PARECER DA COMISSÃO DE AVALIAÇÃO

Estudo de Impacte Ambiental

A3 – Sublanço Águas Maia / Santo Tirso

Alargamento e Beneficiação para 2x4 vias

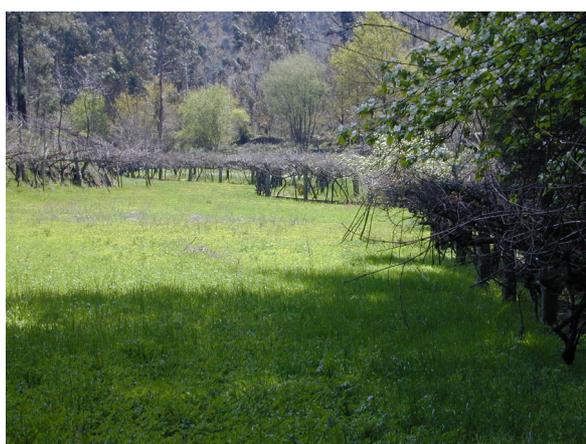
No que se relaciona com o viaduto de Covelas a quase totalidade das referências efectuadas no EIA, partem do pressuposto que o alargamento do mesmo não irá interferir com a linha de água

existente, o que não corresponde à realidade, já que é preconizado o desvio da linha de água devido à implantação de um pilar.

Relativamente aos impactes do alargamento do viaduto o EIA apenas resume a memória descritiva do estudo prévio elaborado, mencionando que devido à necessidade de continuidade do alinhamento dos pilares existentes, se verificou que os novos pilares interferem com a linha de água, pelo que se preconizou o desvio do linha de água através da colocação de enrocamento nas suas margens e respectiva integração paisagística.

Assim, relativamente ao viaduto de Covelas não foram avaliados os impactes da intervenção proposta ao nível da alteração do regime de escoamento da linha de água nomeadamente na alteração das velocidades de escoamento e na alteração dos normais processos de erosão e sedimentação, a jusante da intervenção, pelo que não poderá ser emitido parecer favorável à solução apresentada.
